INFORME IVN N° 038-2025/DGR

Entidad:	Municipalidad Distrital de Castilla
Procedimiento:	Licitación Pública N° 6-2024-MDC-CS-1, convocada para la contratación de la ejecución de obra: “Construcción de pistas y veredas en el AA. HH Ciudad del Niño I etapa del Distrito de Castilla Piura-Piura CUI 2098236 Meta: Construcción de pistas en el AA. HH Ciudad del Niño I etapa y veredas en la calle Canadá, calle Brasil, calle Suecia, calle Cuba entre avenida Estados Unidos y calle 21 en el AA.HH. Ciudad del Niño I etapa del Distrito de Castilla-Piura-Piura”
Referencia:	Expediente N° 2025-0020428 Expediente N° 2025-0026561

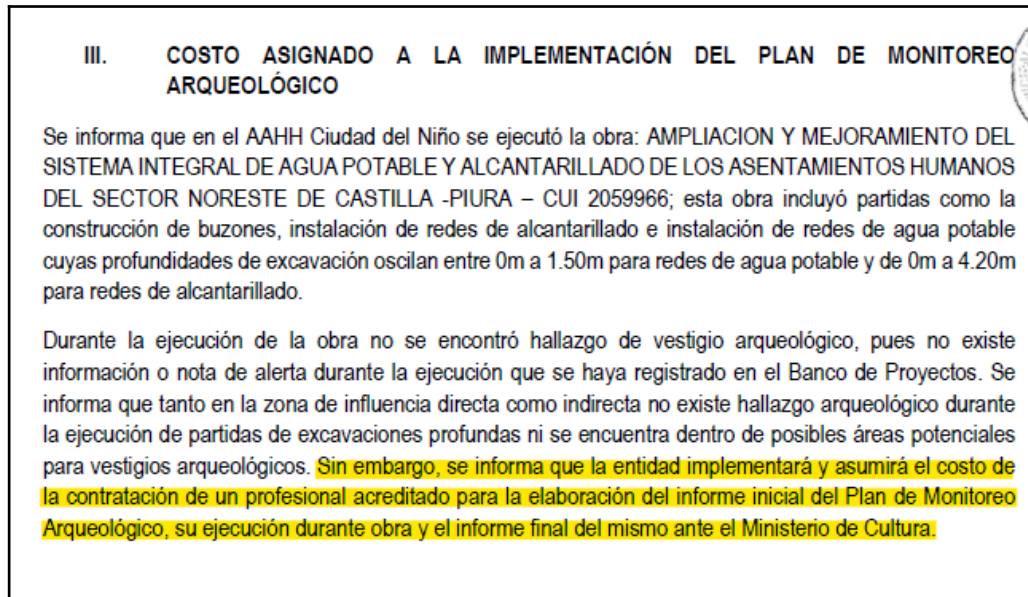
- 3.24. En relación a ello, mediante la notificación electrónica del 19 de febrero de 2025, se solicitó a la Entidad precisar la ubicación del costo asignado a la elaboración e implementación del plan de monitoreo arqueológico, dentro del expediente técnico de obra publicado en el SEACE.
- 3.25. En atención al pedido de información, con fecha 21 de febrero de 2025, la Entidad remitió la Carta N° 12-2024-MDC-OFayF-OAyCP, mediante la cual adjuntó el Informe N° 95-2025-MDC-GDUREI/SGEYPIP, a través del cual indicó lo siguiente:

- 3.26. De lo anterior, se advierte que, mediante el citado informe, la Entidad señaló que *“implementará y asumirá el costo de la contratación de un profesional acreditado para la elaboración del informe inicial del Plan de Monitoreo Arqueológico, su ejecución durante obra y el informe final del mismo ante el Ministerio de Cultura”*.
- 3.27. Sin perjuicio de lo anterior, se recomienda que, en la nueva convocatoria del procedimiento de selección objeto del presente análisis, la Entidad **evalúe** si incluirá una partida correspondiente a la elaboración e implementación del plan de monitoreo arqueológico conforme a lo dispuesto en el Decreto Supremo N° 011-2022-MC, **siendo que de ser el caso deberá actualizar** la documentación del expediente técnico de obra afecta.
